改善箇所説明図

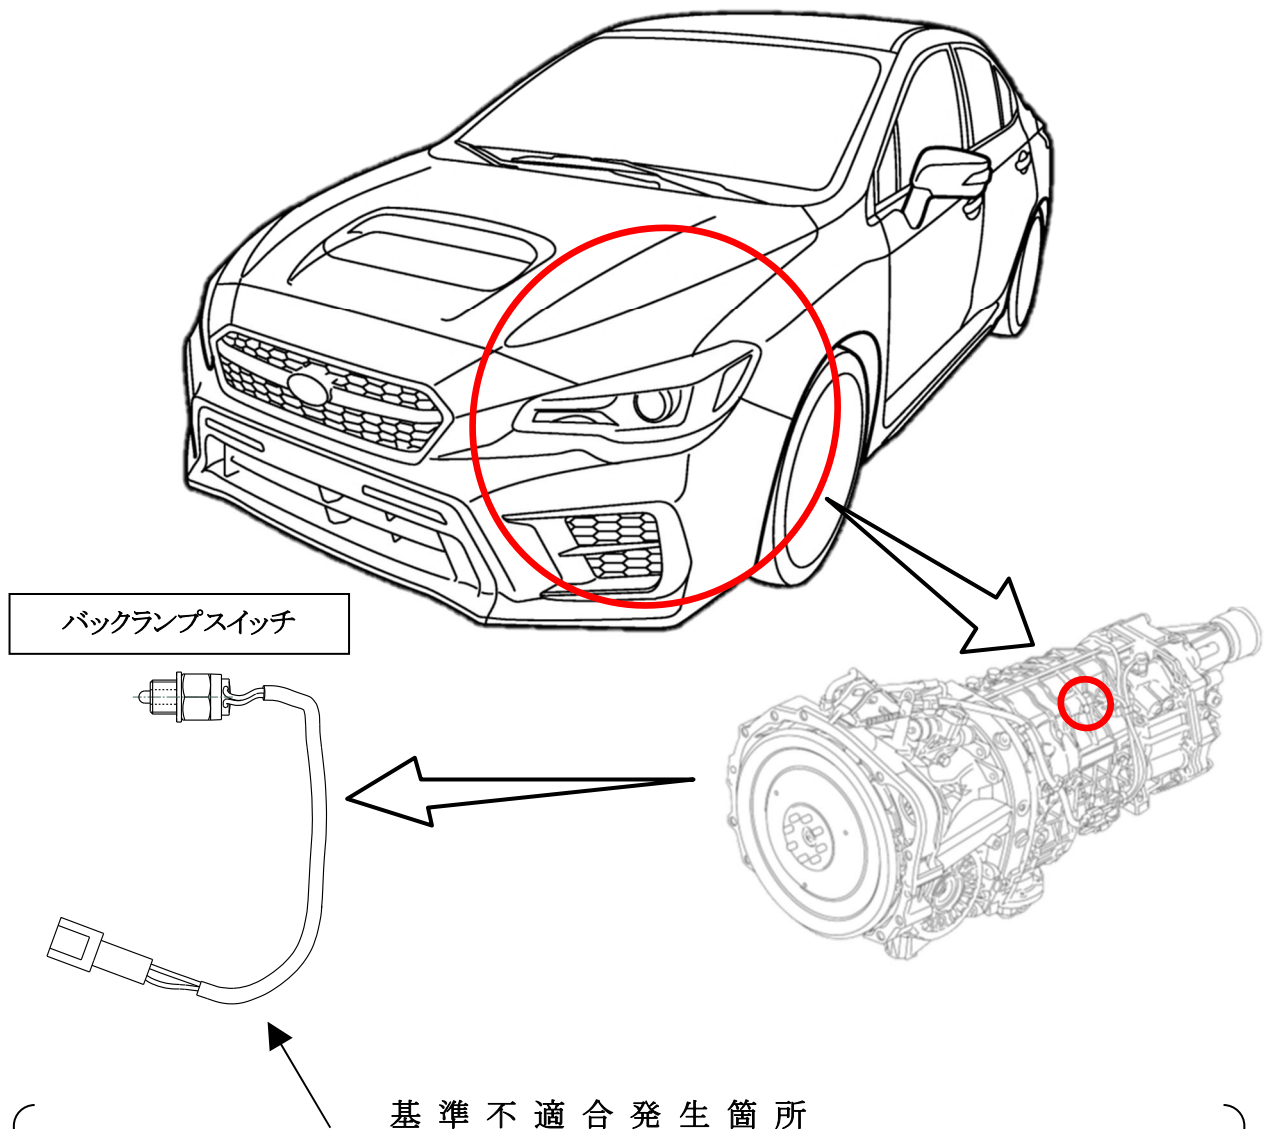
バックランプスイッチ（後退灯）において、構成部品の材料が不適切なため、スイッチ内部の接点部に黒色被膜が生成、材料が腐食する場合がある。そのため、そのまま使用を継続すると、後退灯が点灯しなくなるおそれがある。

全車両点検し、対象であれば対策品に交換する。
